島根原子力発電所保安規定審査資料	
資料番号	保-06(改02)
提出年月日	2023年11月29日

島根原子力発電所
新規制基準への適合性確認に係る
保安規定変更認可申請（補正）について
（SA設備のLCO/AOT コメント回答）

2023年11月
中国電力株式会社

2. 指摘事項に対する回答 No.1

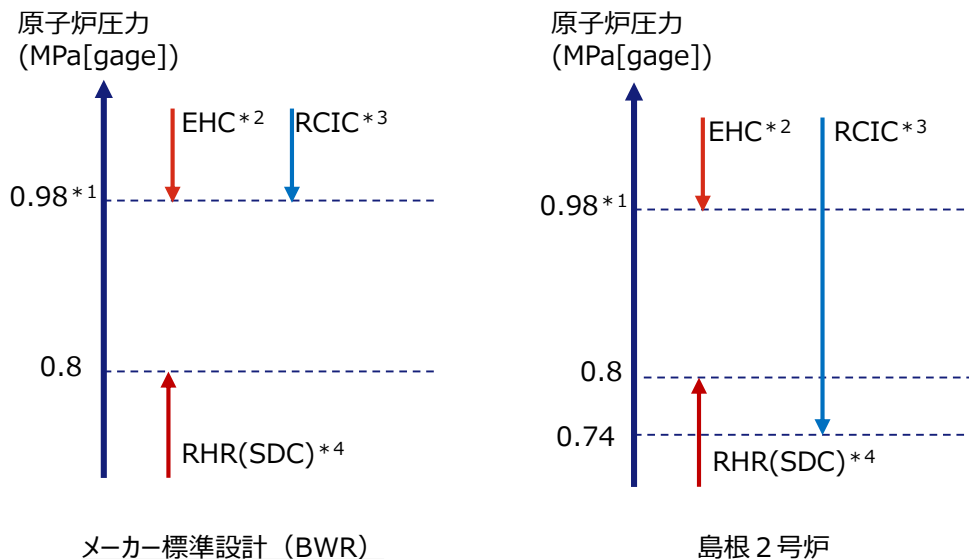
原子炉隔離時冷却系ポンプの「低圧運転点」でのサーベイランスについて、先行審査プラントとの相違点を説明すること。その上で、所内蒸気を用いてサーベイランスを行うと判断した理由、主蒸気にてサーベイランスを行うとした場合のプラントへの影響について、建設時に実施した主蒸気を用いた「低圧運転点」の試験方法及び保安規定審査基準の「実条件性能確認」との対応関係を踏まえて説明すること。

- 島根2号炉における原子炉隔離時冷却系ポンプでは、メーカーによるBWR標準設計に対して、建設時の試験で性能を確認している低圧運転点（原子炉圧力0.74MPa[gage]）での運転を有効性評価で見込んでいる。なお、先行プラントでは、低圧運転点は設定されていない。

注：島根2号炉では、設計上の配慮として原子炉隔離時冷却系と残留熱除去系（停止時冷却モード）の運転範囲が重複するようにメーカー標準設計（0.98MPa[gage]）から見直し、原子炉隔離時冷却系の運転下限圧力を0.74MPa[gage]として設計している。（残留熱除去系（停止時冷却モード）の運転上限圧力：0.8MPa[gage]）

A : 今回の原子炉停止期間におけるRHARポンプ確認運転

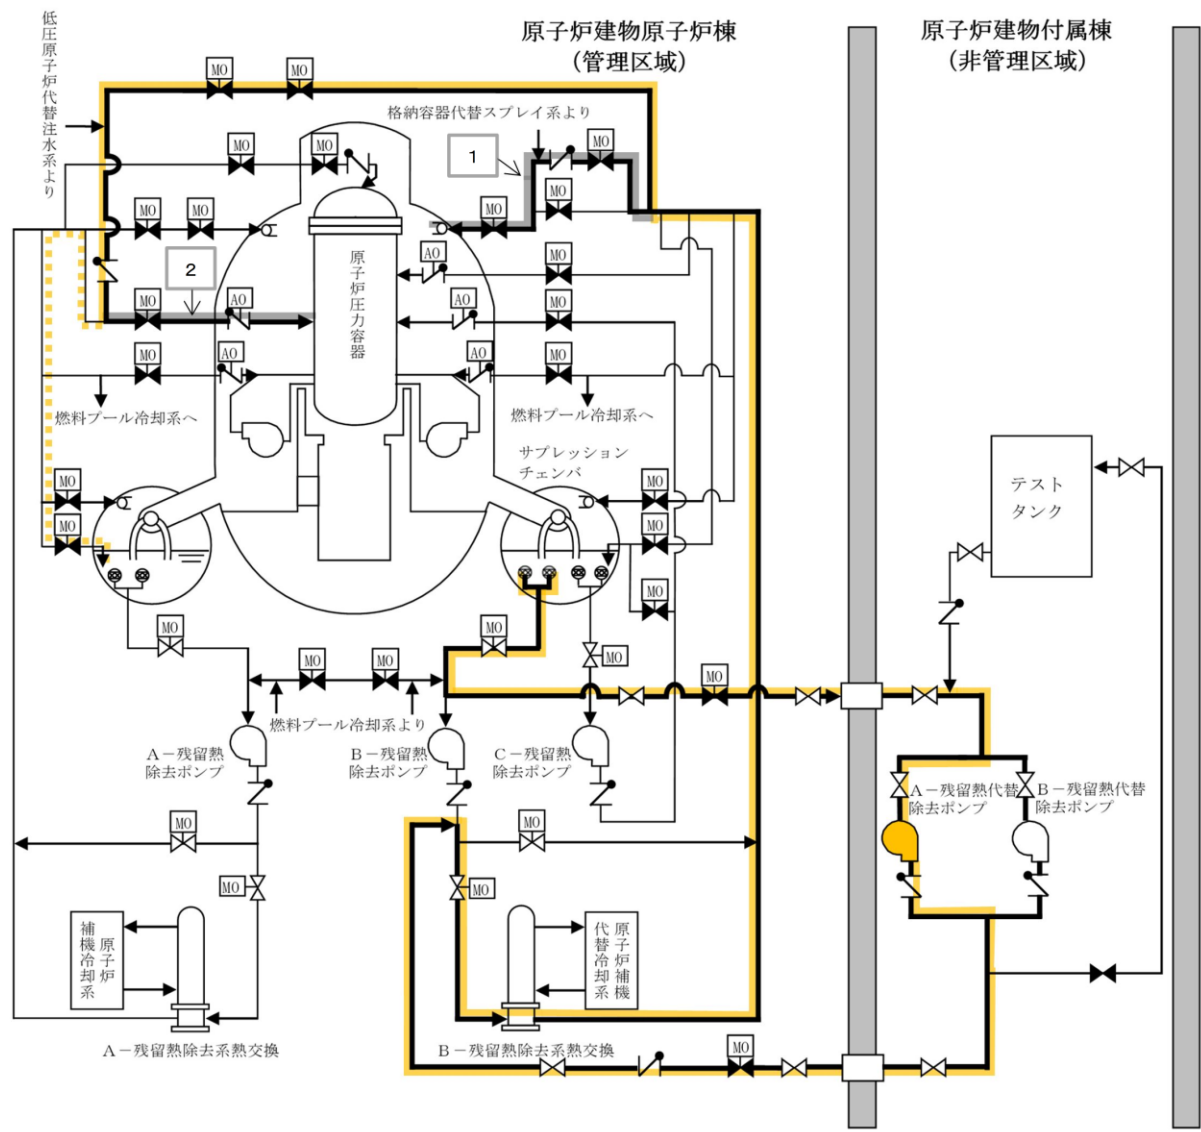
残留熱代替除去系のサーベイランスの実施方法について、保安規定審査基準（確認する機能が必要となる事故時等の条件で必要な性能が発揮できるかを確認するための十分な方法）の要求事項を踏まえ、対象機器を含めた系統の「実条件性能確認」として、十分な方法であることを説明すること。また、説明においては、テストタンクを用いたライン構成での確認が、重大事故時に使用する際の系統構成での圧損を踏まえたものになっていること等、実条件性能確認との同等性を有するものであることを説明すること。

- 今回の原子炉停止期間はサプレッションチェンバ内部水の入れ替えを行うため、非管理区域の機器への放射性物質の付着は少ないと考えられることから、サプレッションチェンバを水源としたRHARポンプの確認運転により実条件性能の確認を行い、テストタンク水源でのRHARポンプの確認運転により実条件と同等の性能評価が可能であることを確認する。
- 今回の原子炉停止期間以外では、サプレッションチェンバを水源としたポンプの確認運転により放射性物質が非管理区域の機器に付着することを防止するため、テストタンクを水源としたRHARポンプの確認運転を行う。

- [実条件性能評価]
- ポンプ運転で確認する流量・揚程は実条件と同じ
 - 実条件と概ね同じ流路でRHARポンプ確認運転を実施
 - 実条件と同じ水源でRHARポンプ確認運転を実施
 - 通水確認の範囲に含まれない電動弁について、開閉試験により系統構成が適切になされることを月例点検で確認
